REGIONE ABRUZZO
PROVINCIA DI L'AQUILA
COMUNE DI CANISTRO

PROCEDURA DI GARA AD EVIDENZIA PUBBLICA AFFIDAMENTO DELLA CONCESSIONE DI ACQUE MINERALI "S. ANTONIO - SPONGA" NEL COMUNE DI CANISTRO - INTEGRAZIONI

riscontro alle richieste di integrazioni

O49_01D-PAUR-RE-riscontro_integrazioni-R00-A4

Figura 2 - Schema acquedotto sorgente "S. Antonio Sponga - Nuovo Stabilimento Santa Croce srl"

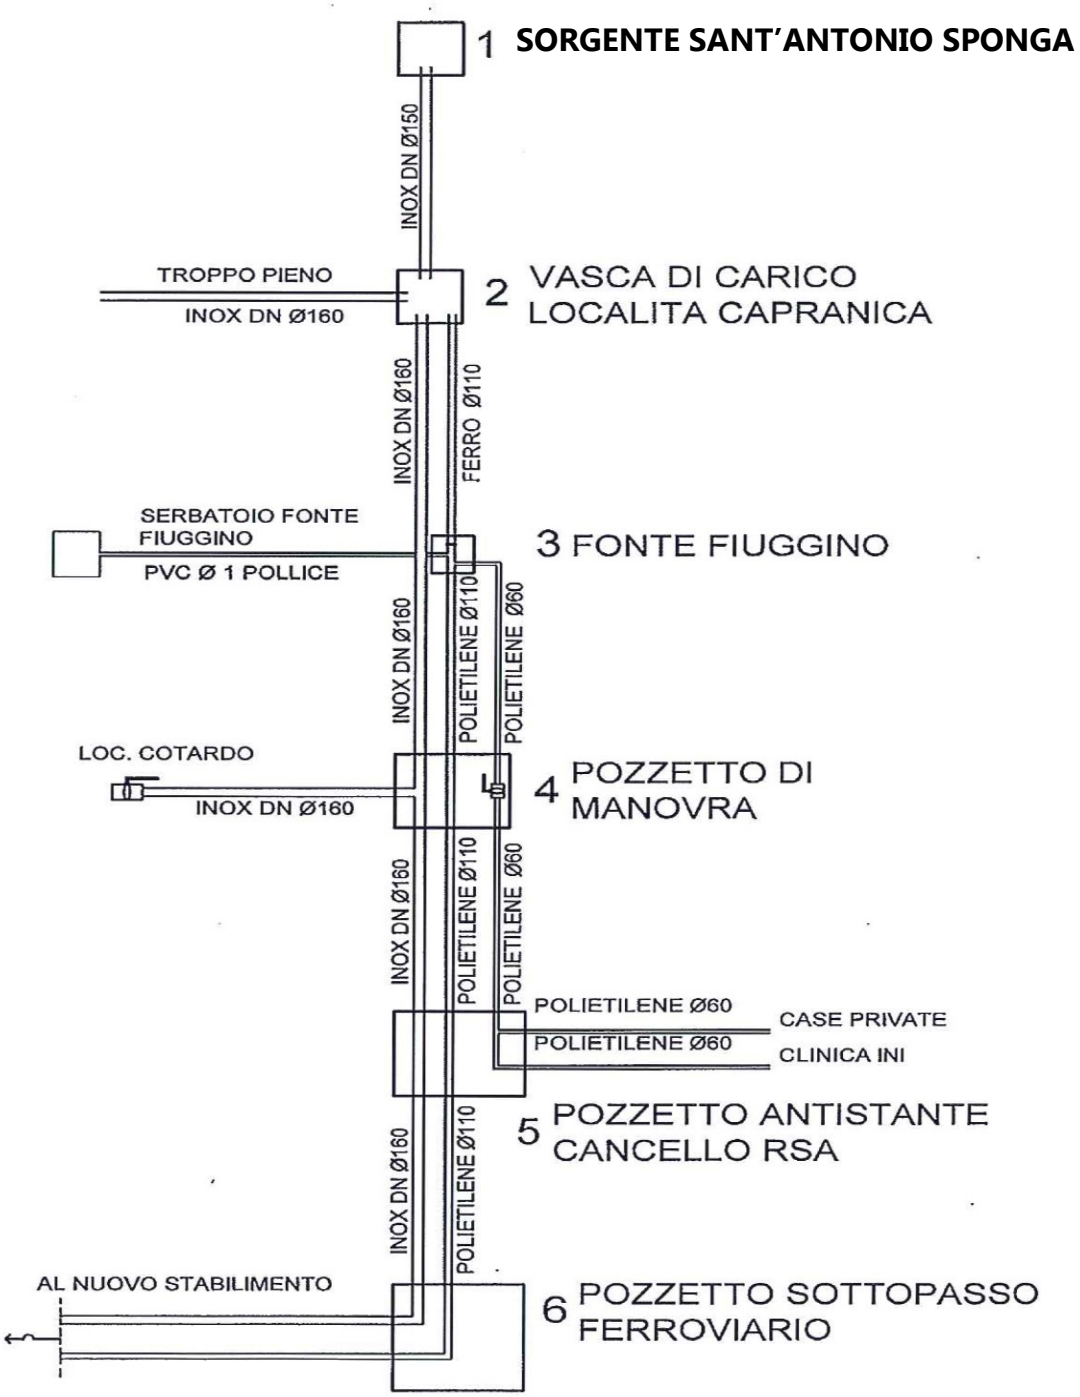
"....Omissis...La società dovrà chiarie in sede di PAUR se intenda imbottigliare l'acqua minerale Fiuggino con un diverso convogliamento della stessa oppure intende non sfruttare ulteriormente tale Concessione. Nell'eventualità di riuso il Proponente dovrà provvedere con relativa istanza e progetto. ....omissis...

"....Omissis...Il Proponente dovrà inoltre indicare quali sono le altre derivazioni che intende distaccare indicando modalità e tempi di disconnessione....omissis...

La Santa Croce srl intende imbottigliare l'acqua minerale Fiuggino con un diverso convogliamento utilizzando le infrastrutture già presenti descritte nel seguente schema.

In riferimento alle richieste di integrazione sulla concessione mineraria Fiuggino si precisa che la società non intende rinunciare al titolo minerario né dismetterne lo sfruttamento.

A tal proposito la Sante Croce srl dichiara che, all'esito del presente procedimento, provvederà a inoltrare l'istanza ed il relativo progetto come previsto dalla normativa di riferimento.

Dall'esame dello schema precedente si evince che lungo la linea di scarico della vasca in località Capranica indicata con "Ferro ϕ 110" è presente una derivazione alimentante *Case private* e *Clinica INI*. Tali utenze risultano attualmente servite dall'acquedotto comunale e quindi non più allacciate alla citata derivazione. Tale derivazione sarà, pertanto, distaccata.

Figura 3 - inquadramento in CTR della vasca di Capranica

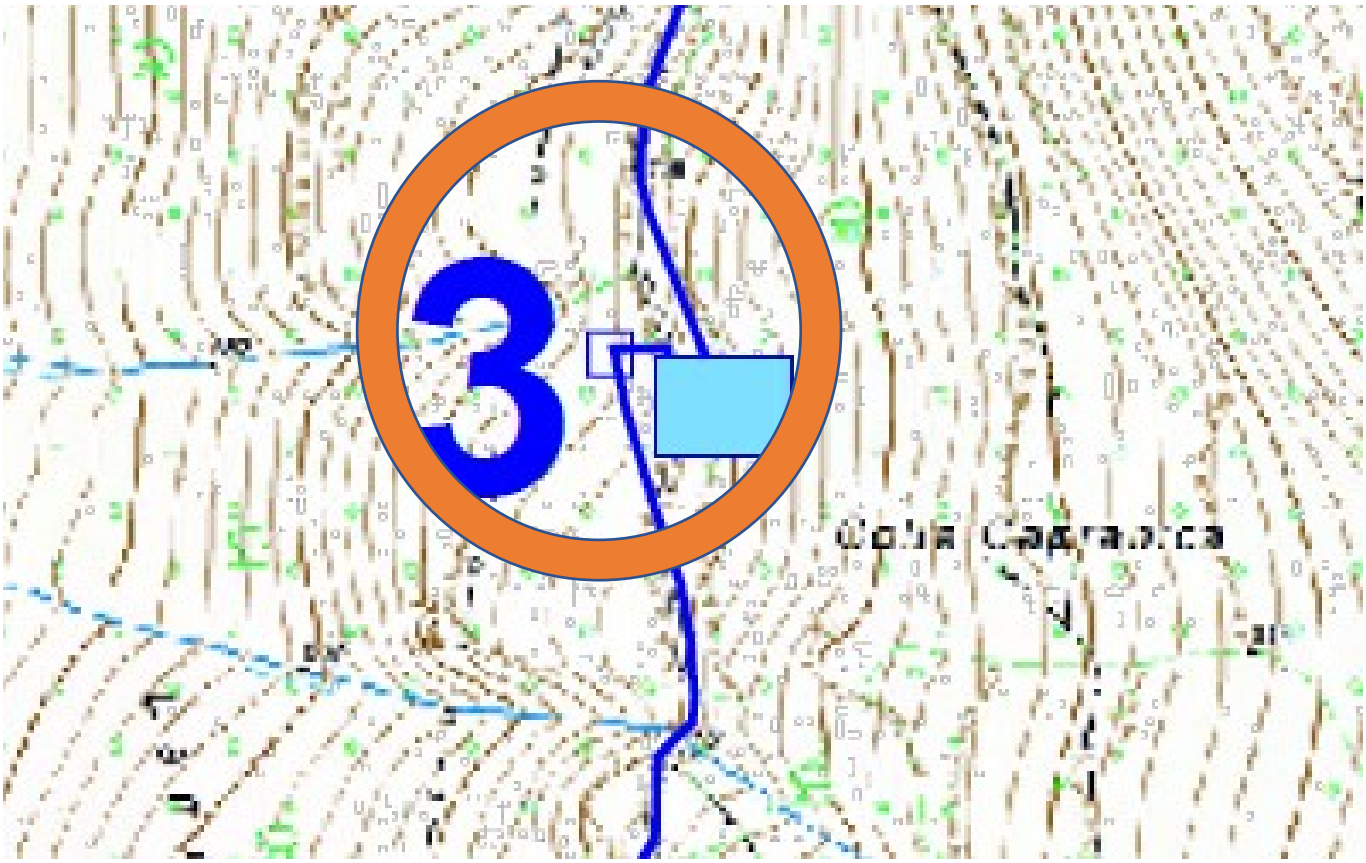
"....Omissis...Ne deriva la necessità di chiarire come il proponente intende gestire e regimentare le suddette acque di "troppo pieno". Al riguardo, sarebbe opportuno la messa in opera, poco più a valle della vasca di Capranica, di un misuratore di portata dell'acque che effettivamente vengono convogliate allo stabilimento d'imbottigliamento. ....Omissis...

La vasca di Capranica è dotata di un troppo pieno che alimenta una condotta in PVC DN 160 che scarica direttamente nell'adiacente fosso.

A tal riguardo si precisa che il suddetto "troppo pieno" non avrà alcuna **funzione attiva** come meglio spiegato di seguito.

Infatti, come prescritto, la portata di acqua minerale derivabile dalla Concessione è fissata in 50 l/s. Tale prelievo sarà garantito da un limitatore di portata installato all'imbocco dell'acquedotto Santa Croce che alimenta la vasca di Capranica.

ottenendo un valore di portata di 100 l/s, superiore al valore fissato di 50 l/s.

Conseguentemente la portata in ingresso alla vasca Capranica è minore della portata defluente nella condotta di valle per cui non è prevedibile alcuna attivazione dello troppo pieno in questione.

Ad ogni buon fine un eventuale scarico del troppo pieno è già convogliato direttamente al fosso riportato in CTR (figura 3) per cui la relativa portata può ritenersi adeguatamente regimentata.
